ANEXO 1

PROYECTO DE EJECUCIÓN

38 VIVIENDAS VPO, GARAJES Y TRASTEROS

U.2.1 de la U.E.2 del AR-1, de CORELLA (NAVARRA)

COTAS, ALB. Y SIT. CARPINTERÍA
PLANTA SEMISOTANO-BAJA

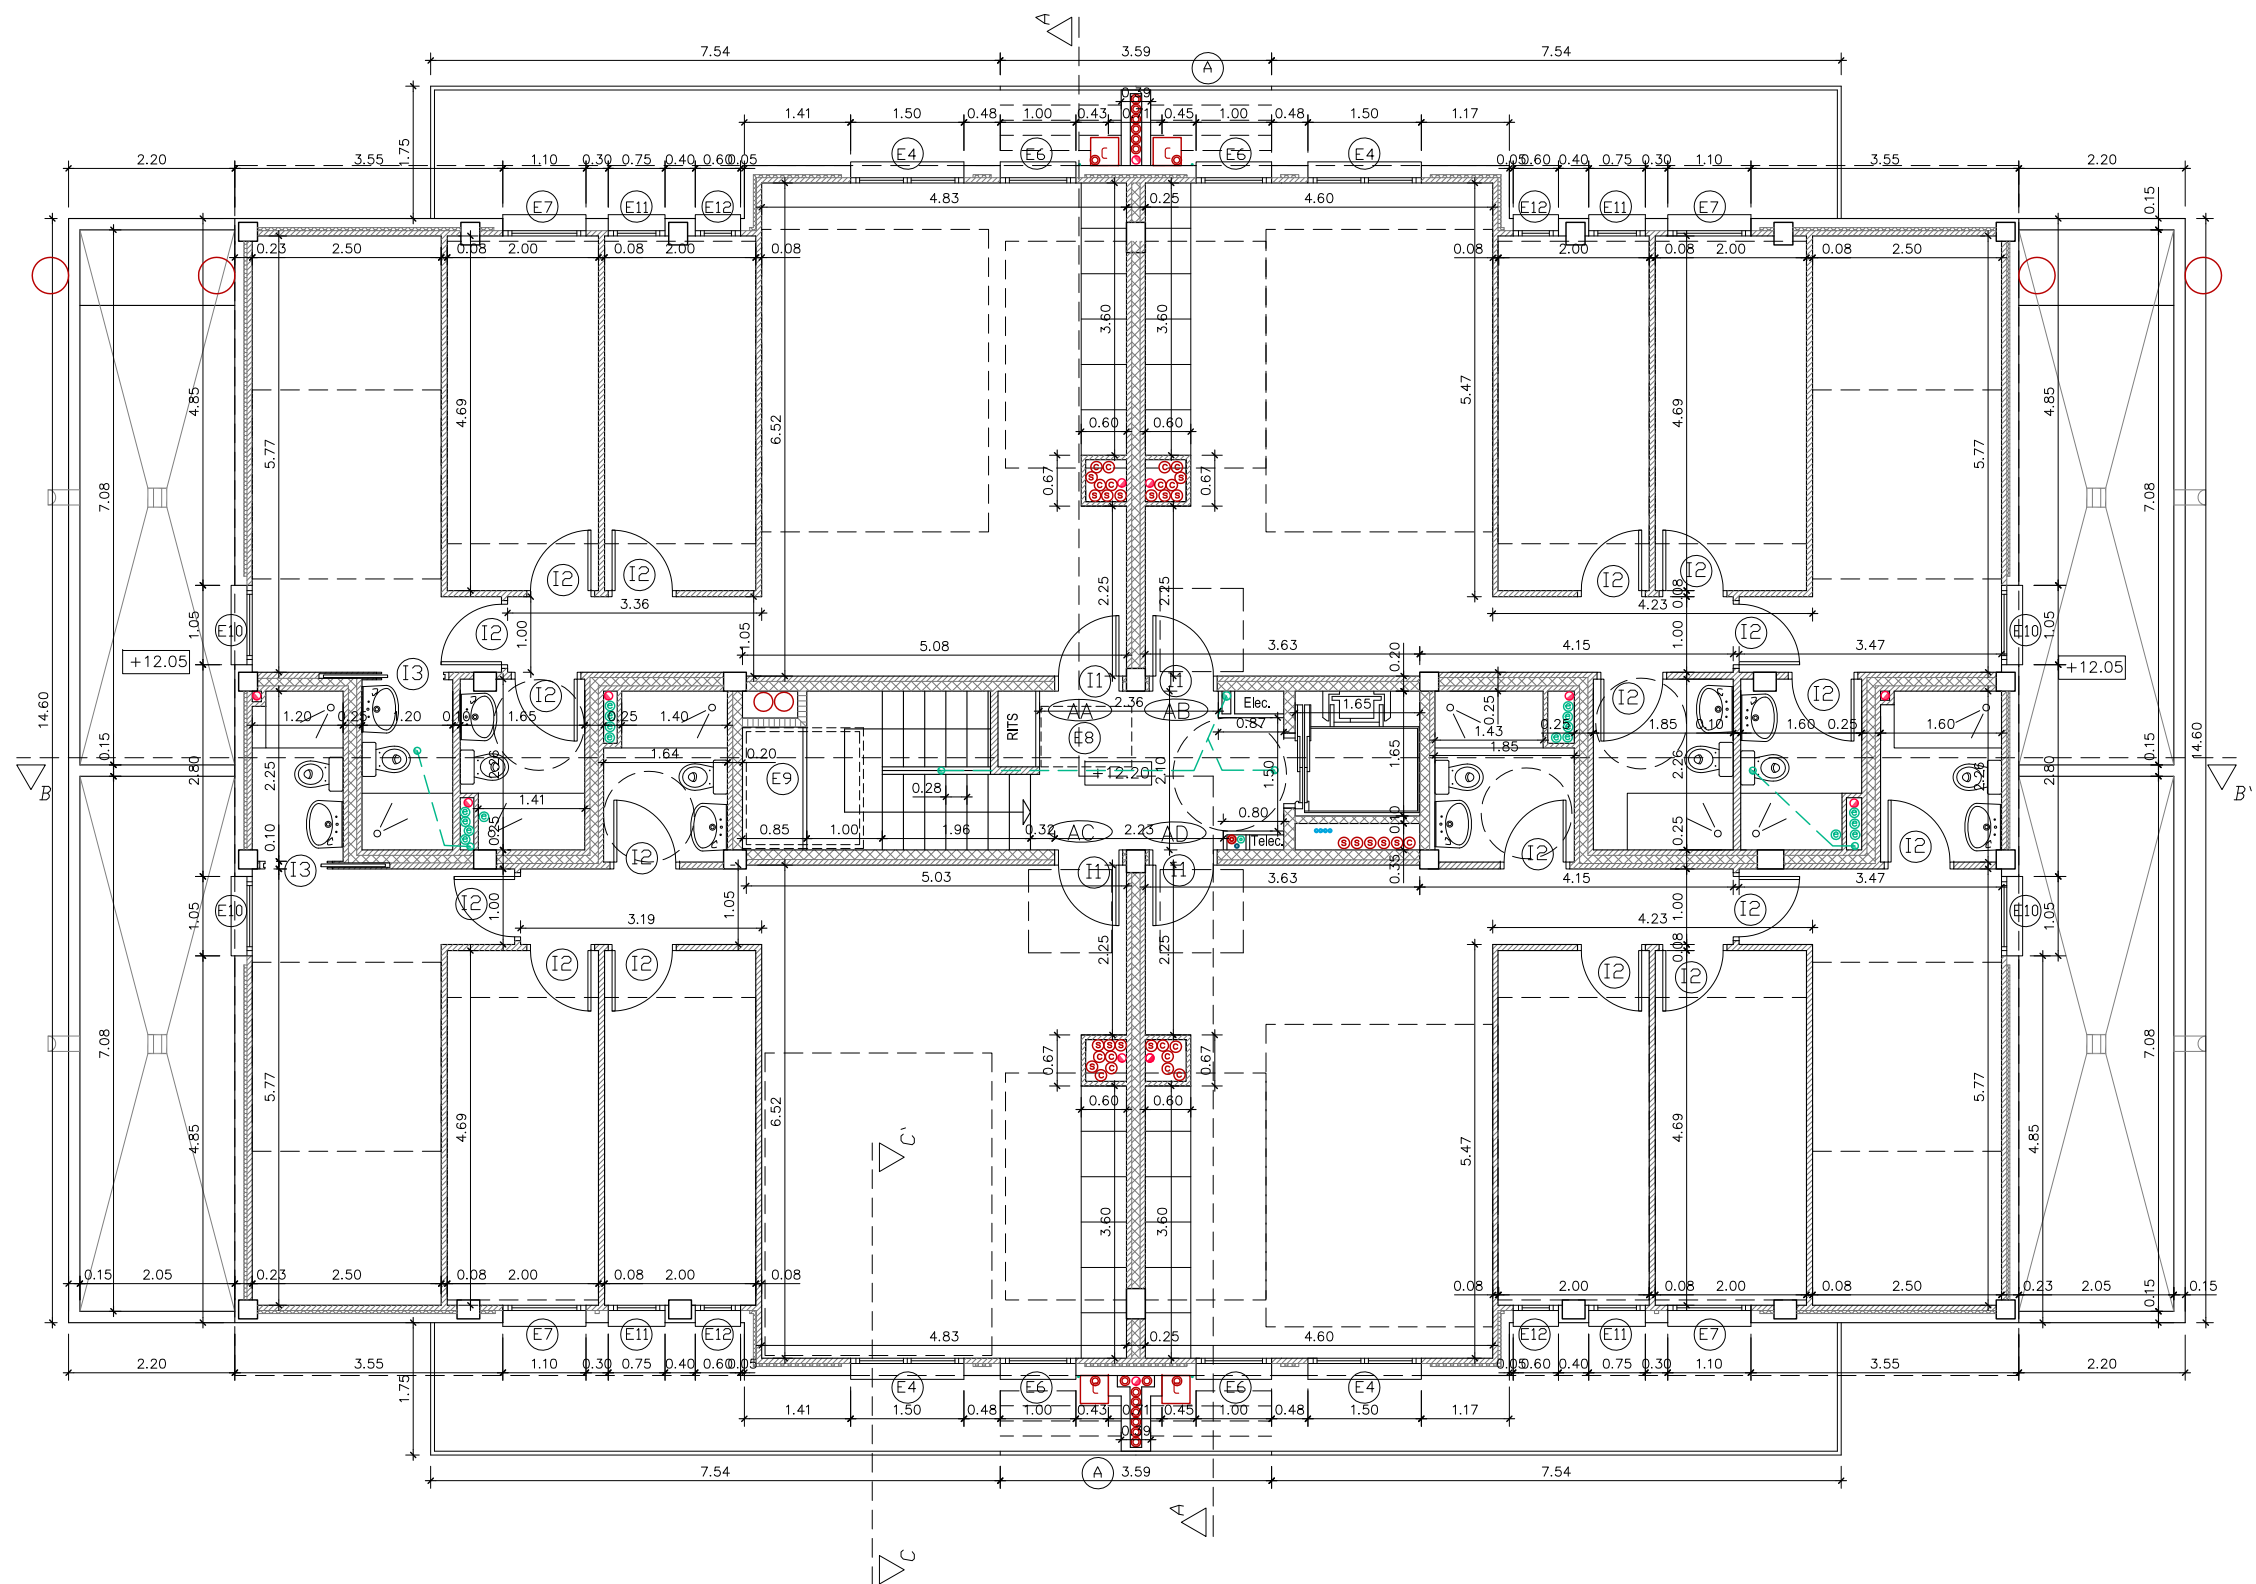
Punto 8.- La escalera de evacuación del aparcamiento situada en el bloque 2 debe ser especialmente protegida, por lo que dispondrá de un vestíbulo de independencia en su comunicación con el local de riesgo formado por los trasteros.

Punto 9.- La agrupación de trasteros nº 21, 22, 23 y 24 supera los 50 m2 por lo que debe cumplir las condiciones de local de riesgo especial bajo.

Se ha dotado a los trasteros de vestíbulo de independencia, según queda reflejado en los planos nº 2A y 10A que se adjuntan.

Se ha separado la puerta del trastero 22 más de 3 metros de la puerta del trastero 21, para sectorizar y no superar los 50 m2, según queda reflejado en los planos nº 2A y 10A que se adjuntan.

COTAS, ALB. Y SIT. CARPINTERÍA
PLANTA ÁTICO

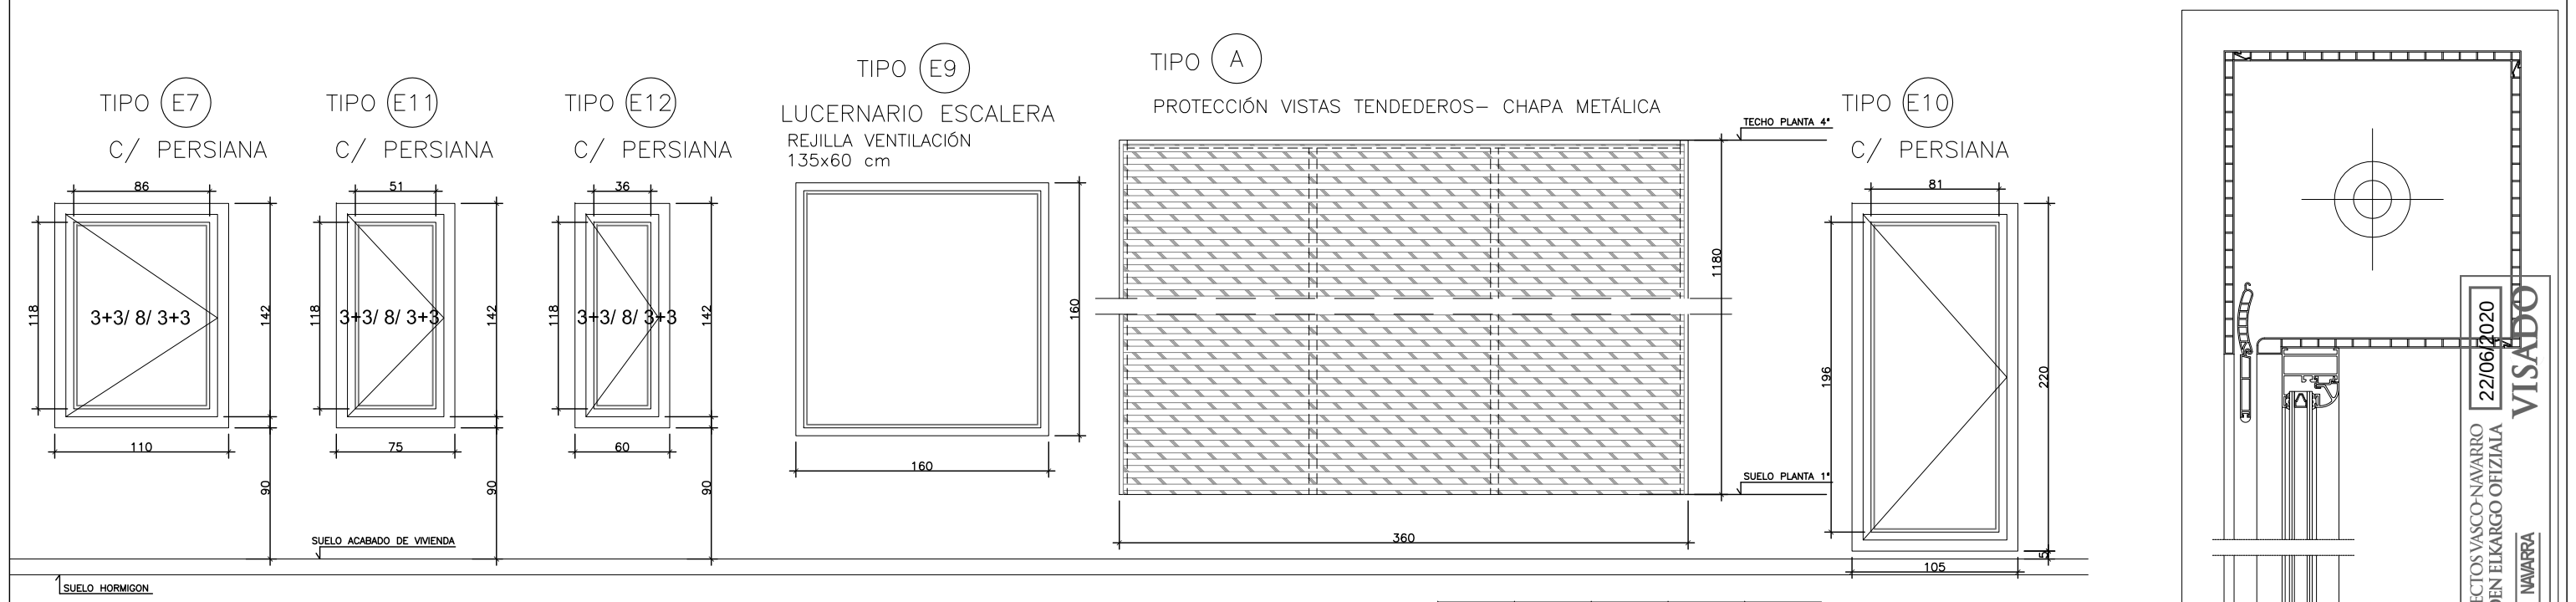
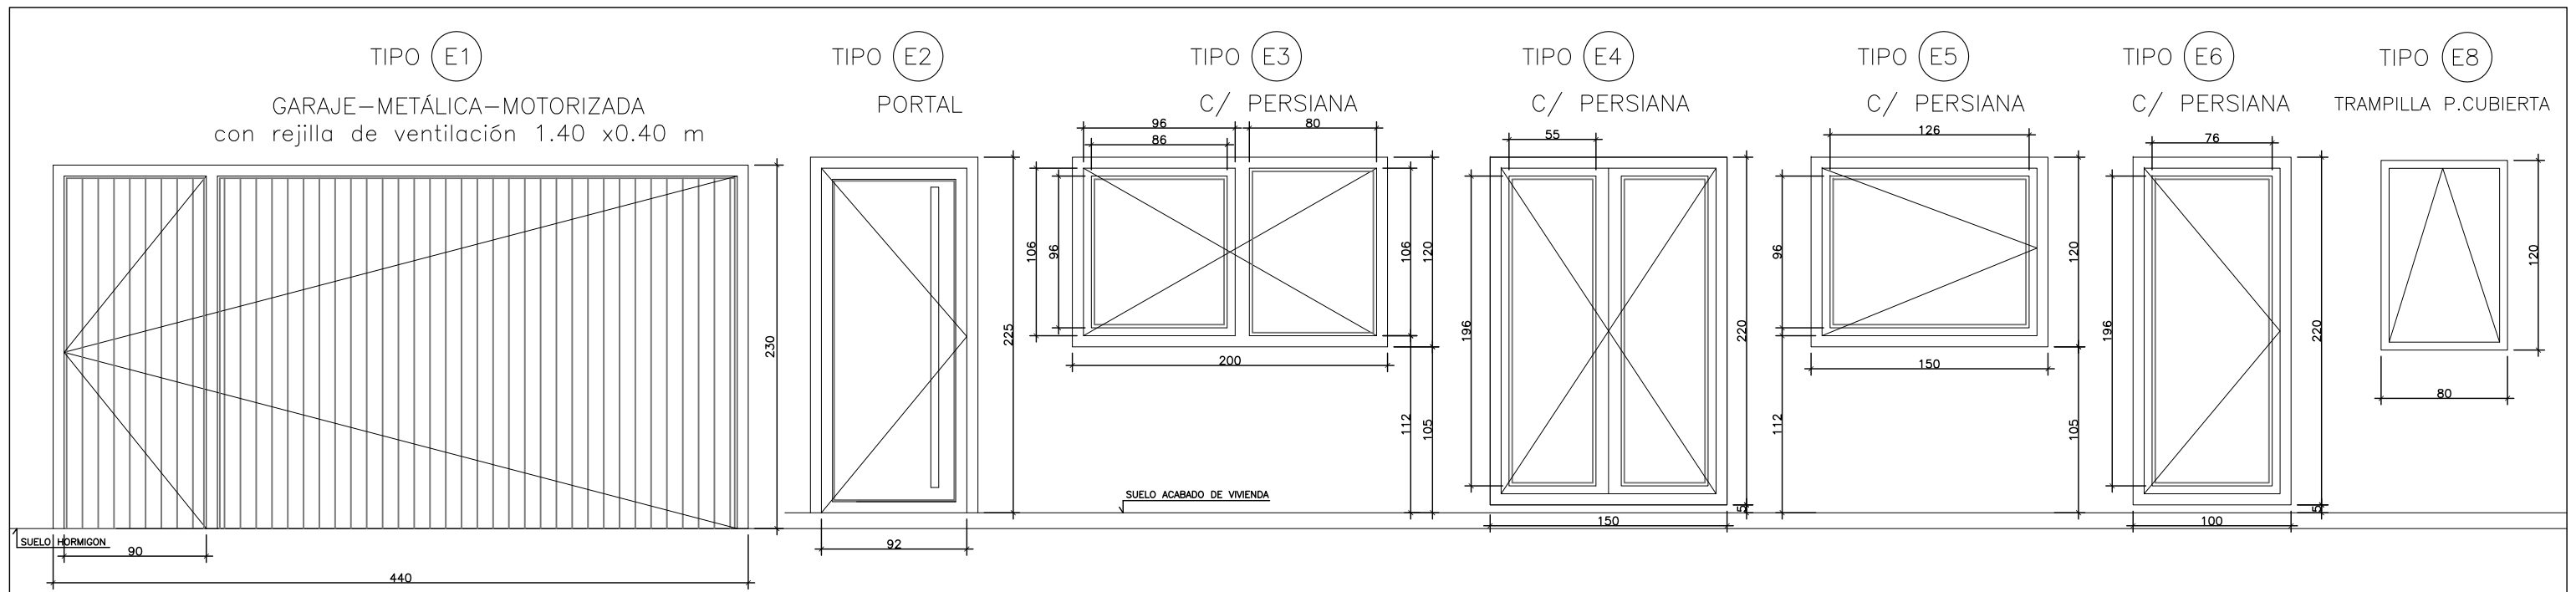
Punto 5.- La anchura mínima de paso de las ventanas E7 será de 80 cm (D.F. 142/2004 anexo 2 art.18).

Se han modificado las ventanas E7, según queda reflejado en los planos nº 13ª y 16A que se adjuntan.

ALZADOS CARPINTERÍA EXTERIOR

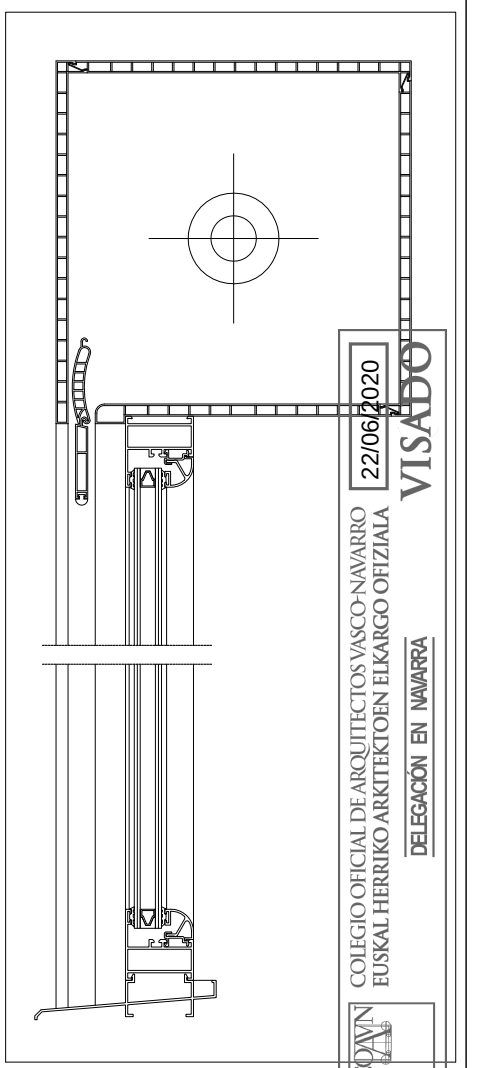
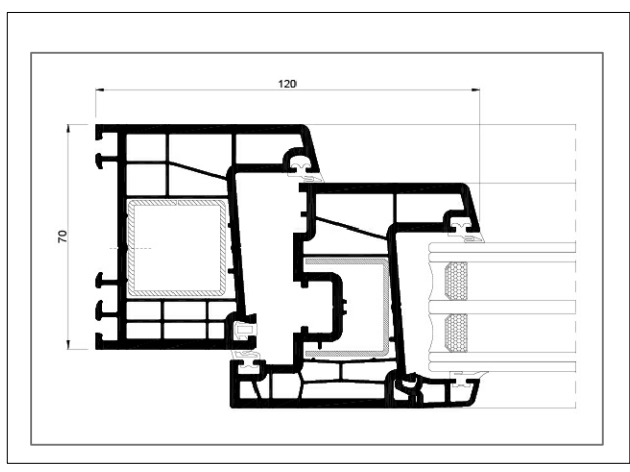
Punto 10.- Debe aclarar cómo se resuelve el riesgo de propagación del fuego por el exterior entre los conductos de extracción del garaje que discurren por la fachada y el sector de las viviendas. Así mismo deberá reflejar en los alzados los conductos de extracción.

Se ha modificado la ubicación de los conductos por fachada para que estén siempre a más de 0.50 metros de los huecos de fachada, según queda reflejado en los planos nº 16ª, V01A y V04A que se adjuntan.
